Postępowanie nr S21:271.10.2016

**WYJAŚNIENIA DO ZAPYTAŃ WYKONAWCY W POSTĘPOWANIU
W SPRAWIE UDZIELENIA ZAMÓWIENIA PUBLICZNEGO**

pn.: „Dostawa i montaż przepompowni ścieków w Środzie Wielkopolskiej

w rejonie ul. Lotniczej”

Schematyczny rysunek zaprojektowanej pompowni pośredniej

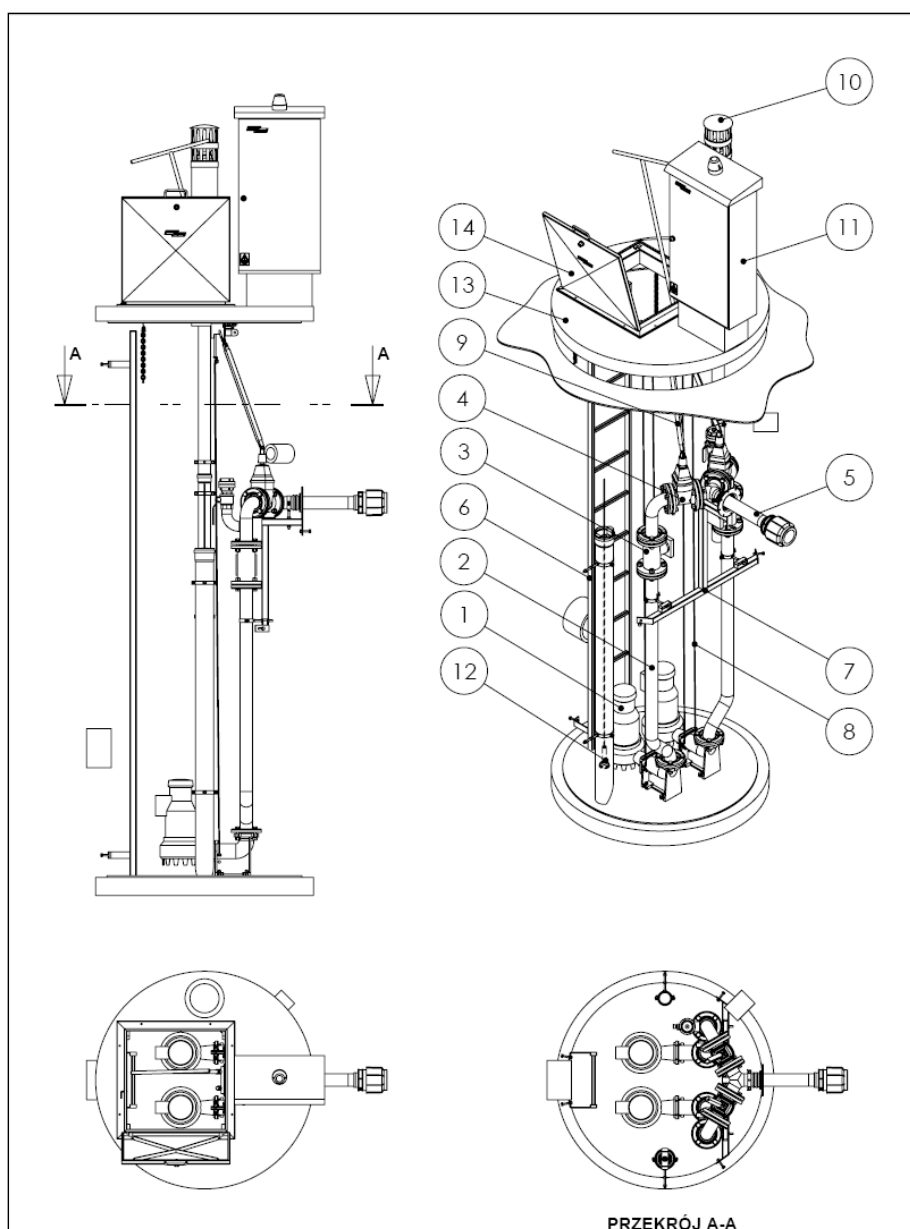
„Prosimy o podanie dokładnych parametrów pomp: przepływ i wysokość podnoszenia lub/i podanie ilości ścieków i profili kanalizacji tłocznej.”

Ilość ścieków:

Ilość ścieków dobową $Q_d = 117,6 \text{ m}^3/\text{d}$

Ilość ścieków max. dobową $Q_{d\text{max}} = 117,6 \times 1,50 = 176,4 \text{ m}^3/\text{d}$

Ilość ścieków max. godzinową $Q_{h\text{max}} = 176,4 \times 2,0/24 = 14,7 \text{ m}^3/\text{godz.}$

Pompy:

- pompy są tak dobrane aby jedna z nich zapewniała 100% wymaganą wydajność, a druga stanowiła jej 100% czynną rezerwę,
- korpus pompy z żeliwa jest zabezpieczony trwałą żywicą epoksydową, odporną na korozyjne oddziaływanie ścieków,
- Zblokowany z pompą silnik ze stopniem ochrony IP68, z klasą izolacji F, rodzaj pracy S1, zasilanie prądem zmiennym 3-fazowym, 400V+-10%, 50 Hz, musi być naprawialny – z możliwością przewinięcia poza fabryką pomp. Silniki o mocy nominalnej powyżej 4,5 kW muszą mieć możliwość rozruchu gwiazda –trójkąt. Temperatura medium do 40°C. Zabezpieczenia silnika: bimetale lub termistor w uzwojeniach stojana,
- pompy są wyposażone w łańcuch wykonany ze stali kwasoodpornej 1.4301 wg PN-EN 10088-1,
- pompy pracują naprzemiennie, a w sytuacjach zwiększonego dopływu przechodzą w tryb pracy równoległej.

Dane pompowni PS

1. Rodzaj dopływających ścieków	Sanitarne	
2. Rurociąg doprowadzający ścieki		
→ rzędna dopływu do pompowni H_{dop}	87,00	m n.p.m.
→ materiał rurociągu		PVC
→ średnica rurociągu		200

3. Rurociąg tłoczny:		
→ materiał rurociągu		PEHD PN10
→ średnica rurociągu		110x6,6
→ rzędna na wylocie z pompowni $H_{t.ps}$	89,19	m n.p.m.
4. Rzędna terenu przy przepompowni H_t	90,50	m n.p.m.

5. Pompy		
→ typ wirnika		np. vortex
→ typ pompy		
→ napięcie zasilania	400	V
6. Rzędne		
→ posadowienia pompowni H_{pp}	85,57	m n. p. m
→ dna komory pompowni H_d	85,72	m n. p. m
→ pokrywy pompowni H_{pok}	90,70	m n. p. m
→ minimalnego poziomu ścieków	86,30	m n. p. m
→ maksymalnego poziomu ścieków	86,60	m n. p. m
→ alarmowego poziomu ścieków	86,90	m n. p. m

7. Wysokość		
→ retencyjna komory pompowni	0,30	m
→ martwa	0,58	m
→ pokrywy ponad terenem	0,20	m
8. Objętość		
→ retencyjna komory pompowni	0,34	m ³
→ martwa	0,66	m ³

9. Obudowa z pokrywą		
→ typ obudowy		beton zgodnie z PN-EN 206-1:2003
→ średnica wewnętrzna	1200	mm
→ wysokość obudowy	5130	mm
10. Komora pompowni		
→ miejsce montażu szafki sterowniczej		Na płycie pompowni
→ odległość szafki sterowniczej od pompowni	---	m
→ usytuowanie pompowni		teren zielony
